Dossier de déclaration d'une Installation Classée pour la Protection de l'Environnement

Regroupement des activités du groupe MAISON DU PNEU
SARL MAISON DU RECHAPAGE

CAPSE 2020-10590-02 rev0

| Titre | Note Technique Incendie (Besoins en eau, exigences réglementaires, protection contre l'incendie) avec identification des dérogations – Dock PROMOCASH à Ducos | |

Figure 12 : Plan de principe des moyens de défense incendie

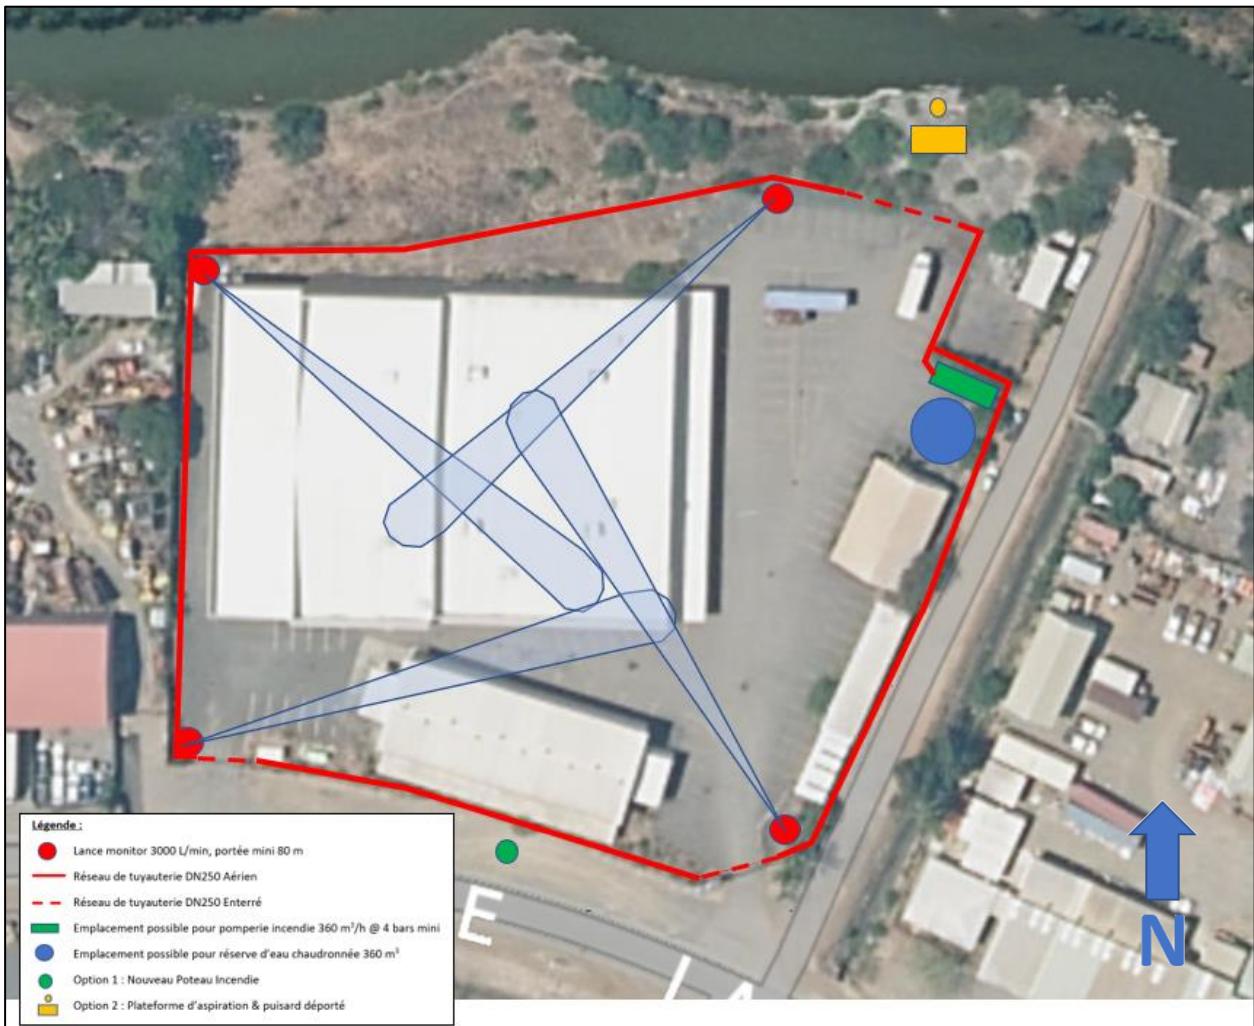
* La DSCGR/Pompiers demande comment serait traitée une éventuelle alarme / **activation des lances canons** en dehors des heures d'ouverture (personnel d'astreinte ou automatisation du système).

Mise en place de consigne interne avec plan d'intervention (demande présence exploitant sur place si déclenchement des lances).

ANNEXE 1 – PLAN D’IMPLANTATION DES HYDRANTS

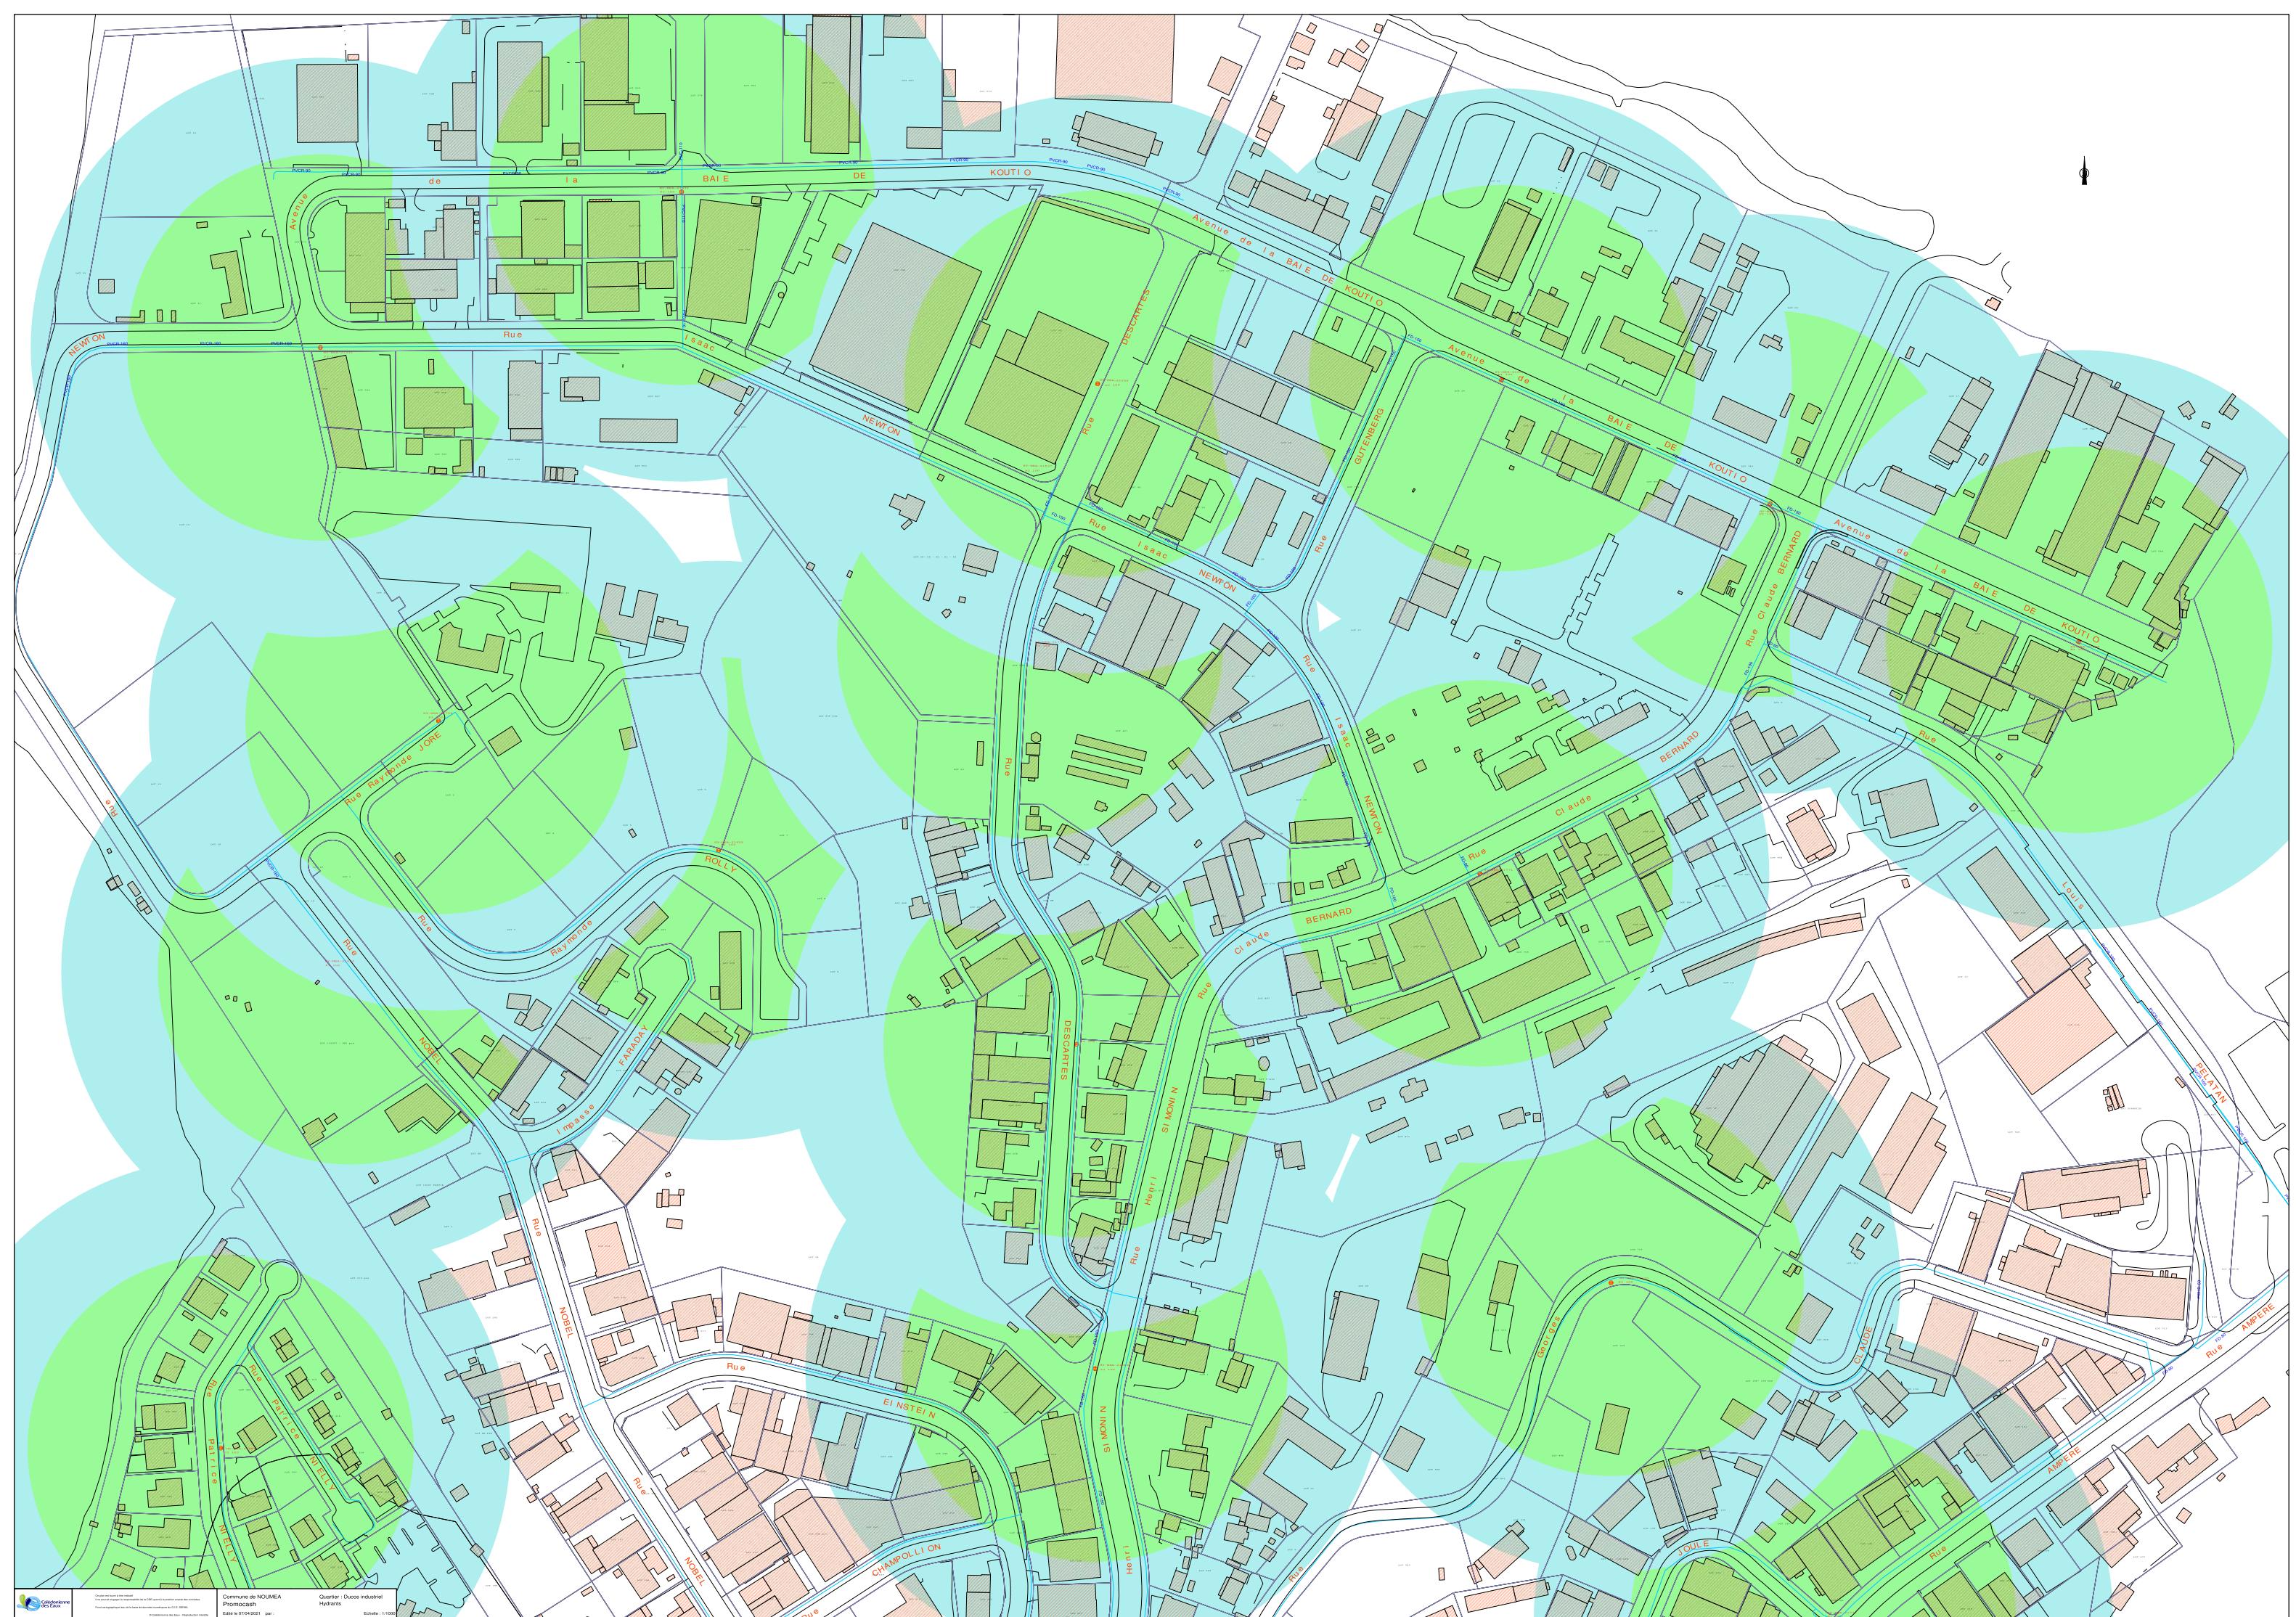
* CAPSE rappelle que suite à réception des plans de la CDE pour l'implantation des Poteaux Incendie (PI), il a été constaté l'absence de PI dans un rayon de 200 mètres du risque, ce qui représente une non-conformité.

* CAPSE rappelle que suite à réception des plans de la CDE pour l'implantation des Poteaux Incendie (PI), il a été constaté l'absence de PI dans un rayon de 200 mètres du risque, e qui représente une non-conformité. [Voir 100 mètres si possible. L'efficacité des actions des services de secours sont liées aux distances d'alimentation des moyens hydrauliques.](#)

- Mettre en place un nouveau poteau incendie DN150 (débit nominal minimal de 120 m³/h à 1 bar), soit sur le site (privé), soit sur le domaine public à proximité du site (sous réserve d'acceptation par les autorités et la société en charge des PI publiques),

- Réaliser une plateforme d'aspiration dans l'arroyo à proximité, dans le cas où l'ajout d'un PI ne soit pas faisable techniquement (capacités du réseau d'adduction d'eau).
